**Unité Départementale de la Marne**

## **RAPPORT DE L'INSPECTION DES INSTALLATIONS CLASSÉES**

**Objet** : Demande de modifications des gabarits des aérogénérateurs pour les parcs éoliens non construits des Vents de la Moivre I, II, III, IV et V.

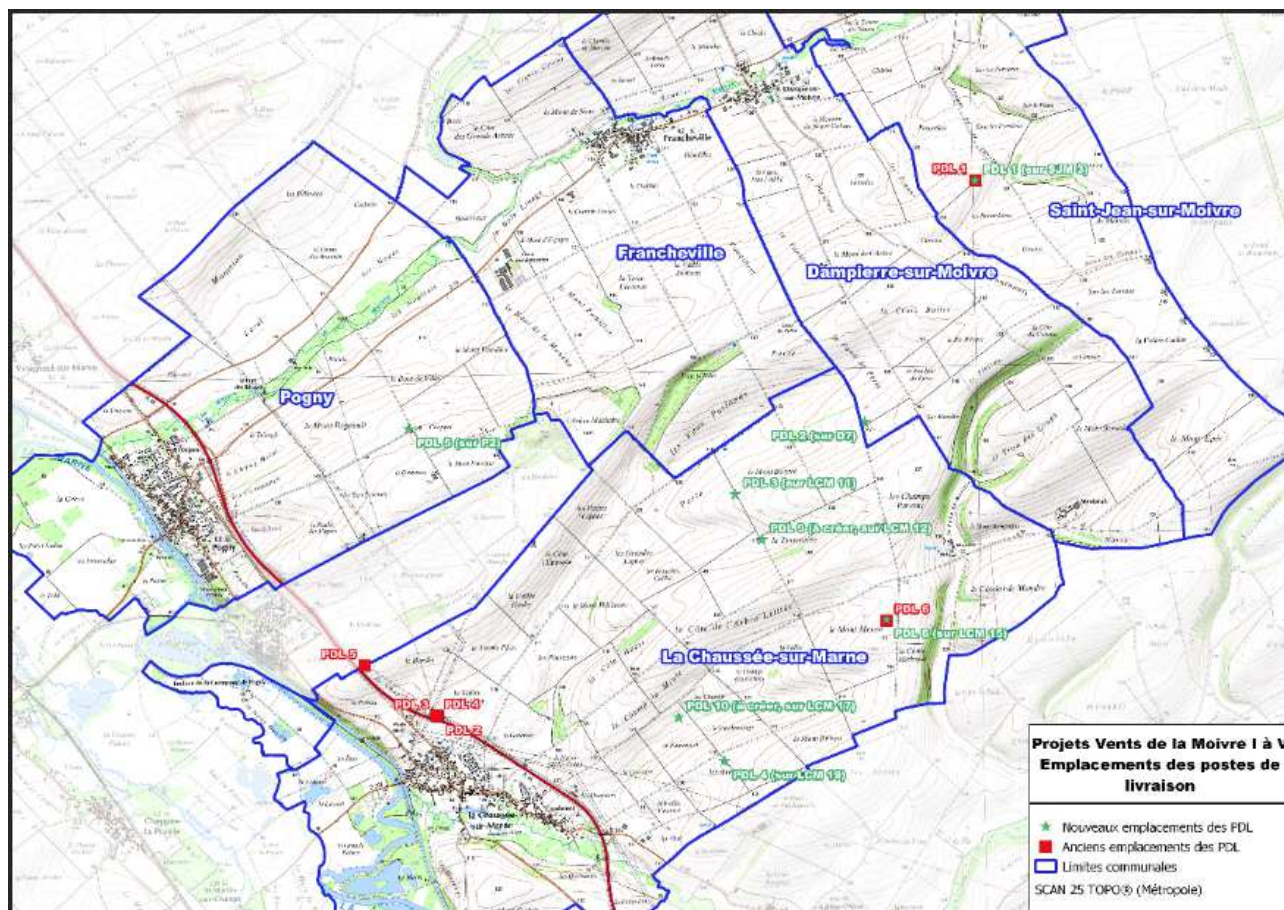
A la suite des récentes études mettant en corrélation le gabarit des éoliennes avec la mortalité observée et l'alerte de la SFEPM (2021) à ce sujet, la DREAL Grand Est recommande le maintien d'une garde au sol (distance entre le sol et le bout de pale lorsqu'elles sont au plus bas) minimale de 30 m. Cette recommandation n'est pas respectée pour 11 éoliennes parmi les 16 décrites ci-dessus. Il est à noter qu'elle n'était déjà pas respectée pour 12 éoliennes décrites dans le dossier de demande d'autorisation initial. L'autorité Préfectorale a cependant autorisé l'implantation et l'exploitation de tous ces aérogénérateurs au regard de l'engagement du pétitionnaire de mettre en place les mesures de réduction en faveur des chiroptères.

Ces mesures consistent à arrêter tous les aérogénérateurs des 5 parcs selon le protocole suivant (toutes les conditions devant être réunies) :

- du 1<sup>er</sup> avril au 30 octobre (période maximale des chiroptères),
- de 1 heure avant le coucher du soleil à 1 heure après le lever du soleil,
- lorsque la vitesse de vent est inférieure à 6m/s,
- lorsque la température extérieure est supérieure à 10°C,
- en l'absence de pluie.

Cette mesure de réduction reste suffisante pour limiter le risque de mortalité des chiroptères.
